Teste de envelopes em planta 1:5 | Bancada com 61 cm de profundidade: hipótese existente

Estudo em planta 1:5 | Nova posição do PE11X é proposta, não decisão fechada

Planta longitudinal em escala 1:20 | Conserva a sequência e a IB6; testa reserva de entrada de 85 cm

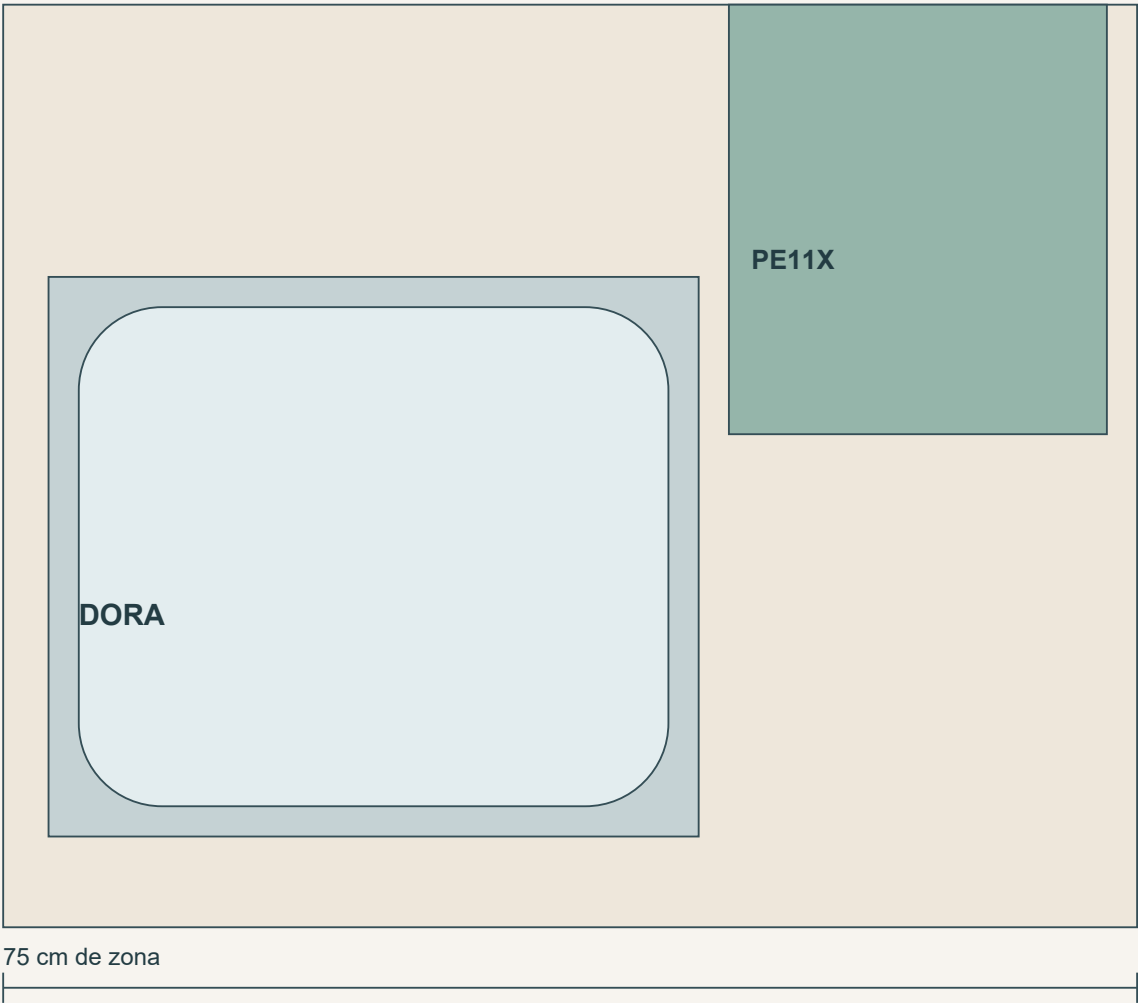
Pia de 60 cm: os aparelhos não cabem lado a lado

A: cabe apenas como arranjo de corpos. Cuba 43 + purificador 25 = 68 cm, sobrando 7 cm no módulo de 75 para distribuir entre margens e separação. Folgas do purificador e segurança junto ao cooktop ainda não validadas.

Dora: envelope 43 x 37 inferido de 40 x 34 + bordas de 1,5. Recorte da ficha: 39 x 33, R5,5.

B: não cabe. Só os corpos excedem 60 cm em 8 cm. Colocar o purificador atrás da cuba também falha: 37 + 28,4 = 65,4 cm, antes das margens, contra bancada de 61 cm.

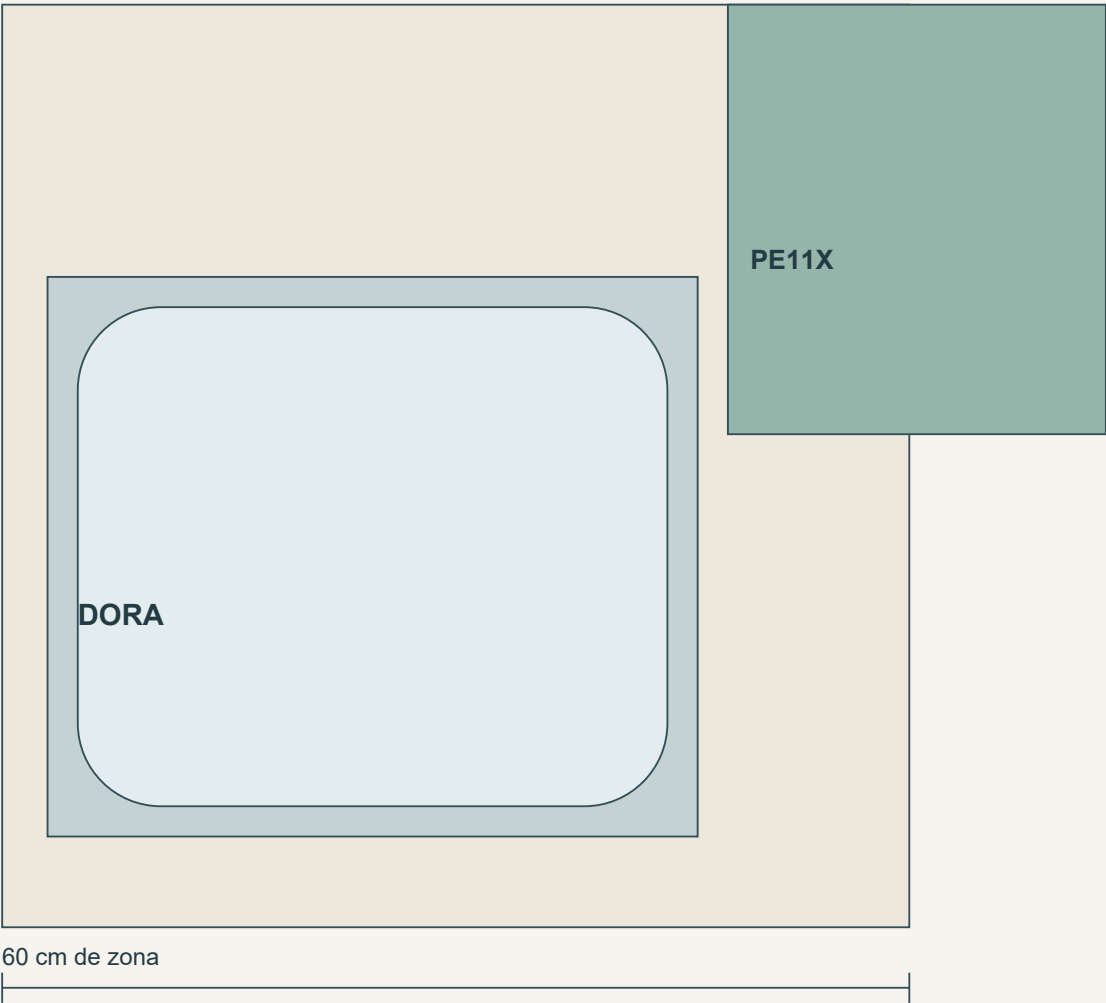
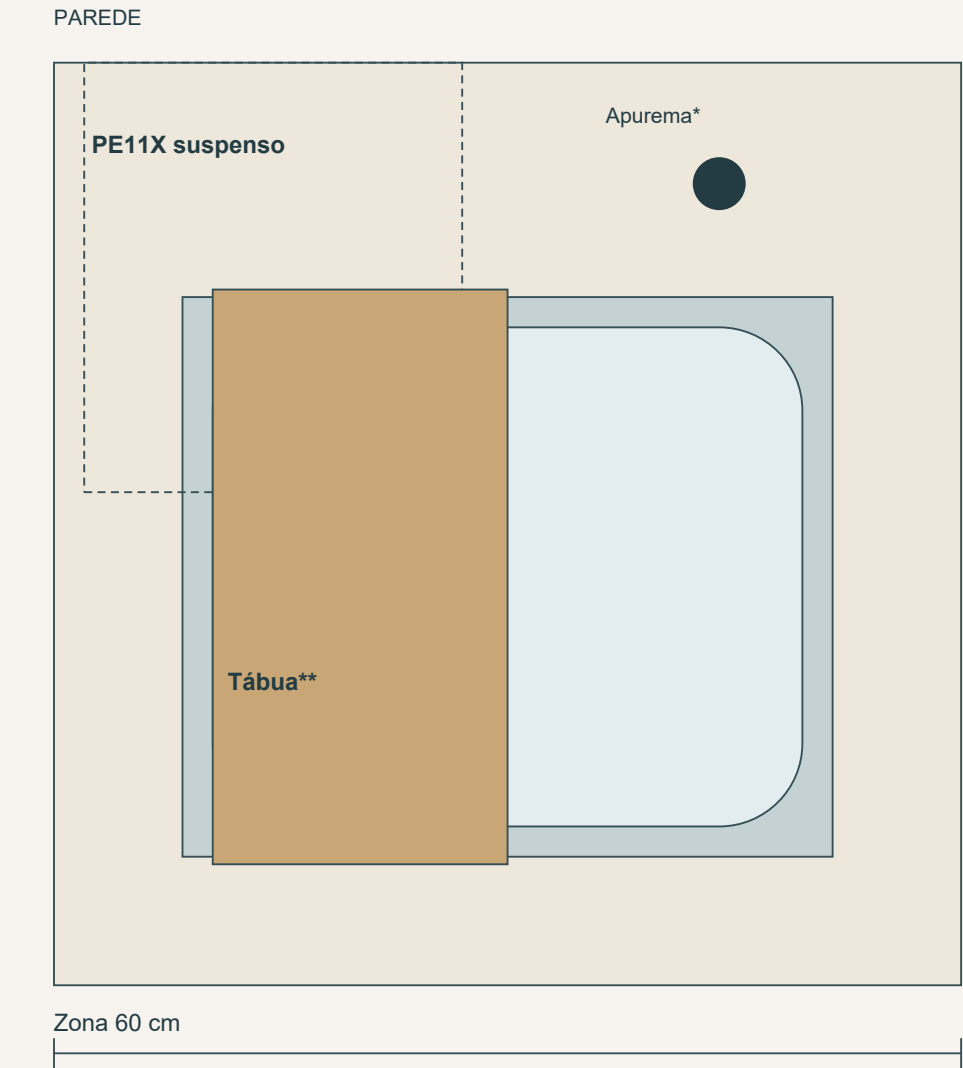
O que o teste comprova: o envelope da Dora cabe em 60 cm, restando 17 cm laterais no total. Isso não define o gabinete nem suas ferragens. Retirar o PE11X do tampo elimina o conflito de corpos da página 1.

O que a suspensão não resolve sozinha: o purificador continua projetando 28,4 cm sobre a área de trabalho. Seu fundo precisa ficar acima dos objetos em uso, com espaço para abastecer recipientes, ventilação e manutenção. Altura não fixada neste estudo.

A Electrolux informa suporte de parede para o PE11X. A posição tracejada à esquerda é apenas teste: depende de afastamento do cooktop, parede apta, instalações e aéreo. Não suspender sobre a air fryer ou o cooktop.

Apurema: altura de catálogo 46 cm; topo aproximadamente 138 cm com pedra a 92. *Símbolo indica posição tentativa, não reproduz o avanço real nem libera a furação. Conferir giro da alavanca, alcance e retirada da ducha.

**Tábua: metade do recorte equivale a cerca de 19,5 cm de largura de apoio útil. Desenho ilustrativo, não gabarito: apoio antideslizante, comprimento e espessura a detalhar. Suspensão e tábua também devem funcionar juntas. Escorredor removível exige teste separado de uso simultâneo.

No gabinete: sifão + lixeira + tábua vertical + mangueira/contrapeso. Sem dimensões desses itens, encaixe interno permanece pendente.

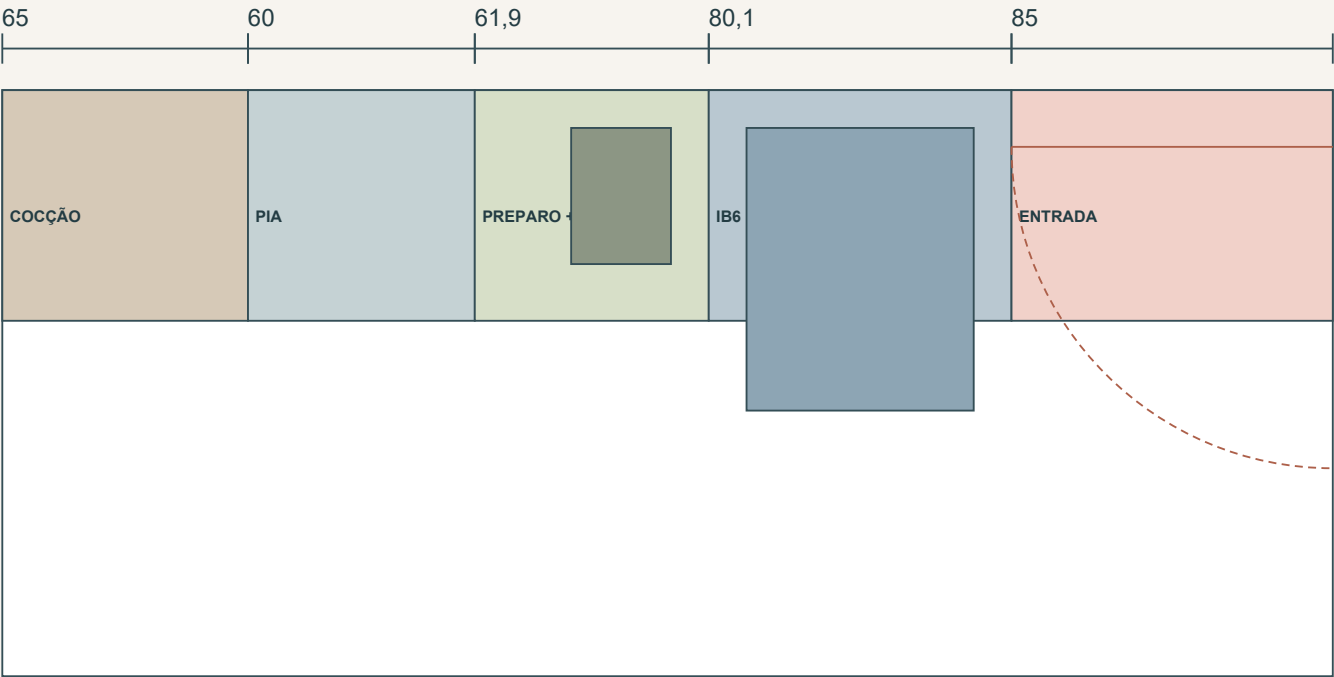
352 = 65 + 60 + 61,9 + 80,1 + 85
Essa distribuição usa toda a linha. Não sobra margem longitudinal para painéis extras ou tolerâncias.

A IB6 fica com corpo entre x196,9 e x257; a faixa de porta começa em x267. No arco hipotético usado, desaparece o choque direto com a folha. Isso não valida a entrada real ou a abertura da geladeira.

A passagem transversal junto à IB6 permanece 155 - 84,75 = 70,25 cm, antes de pessoa e portas abertas. A solução é apertada e depende de medir o giro real da entrada.

Com air fryer de 26,4 cm, sobram 35,5 cm de largura física fora do aparelho na faixa de 61,9. Com reserva lateral total de 20 cm, sobram só 15,5 cm fora desse envelope. Não contar tudo como preparo livre durante o uso.

- 75 cm de pia: 46,9 cm compartilhados.
- 60 cm de pia: 61,9 cm compartilhados.
- 55 cm de pia: 66,9 cm, mas o gabinete perde outros 5 cm. Não recomendado agora.

Recomendação: avançar com zona de pia de 60 cm e PE11X suspenso apenas como alternativa a compatibilizar. Se a parede/aéreo não permitir, preservar 75 cm e rever a implantação global. O estudo não resolve ventilação, escorredor, forno sob cooktop, circulação em uso nem marcenaria interna.
